**Экономический
и Социальный Совет**

**Всемирный форум для согласования
правил в области транспортных средств**

Предложение по дополнению 9 к Правилам № 110

на сжатом природном газе (СПГ))

"Рис. 2: Заправочный блок (узел) размера 2 для транспортных средств категорий М₂, М₃, N₂ и N₃

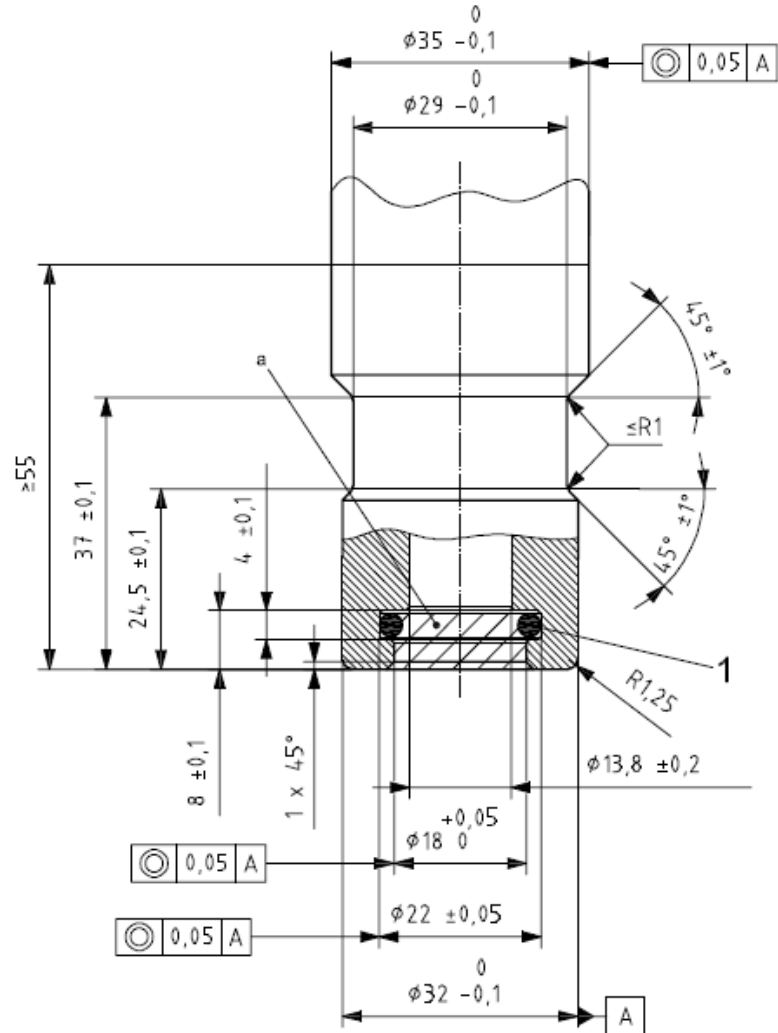
Включить новый пункт 4.2 следующего содержания:

"4.2 На рис. 2 обозначены размеры заправочного блока для транспортных средств категорий М₂, М₃, N₂ и N₃³".

Включить после рис. 1 следующий новый рис. 2:

¹ поверхность (внутренний диаметр) = $\phi 15,47 \pm 0,1$ ширина = $\phi 3,53 \pm 0,2$

^a В данной зоне не должно находиться никаких элементов

Шероховатость поверхности < Ra 3,2 мкм.

Уплотняемая поверхность на готовом изделии: 0,8 мкм - 0,05 мкм.

Твердость материала: минимум 75 по шкале Роквелла.
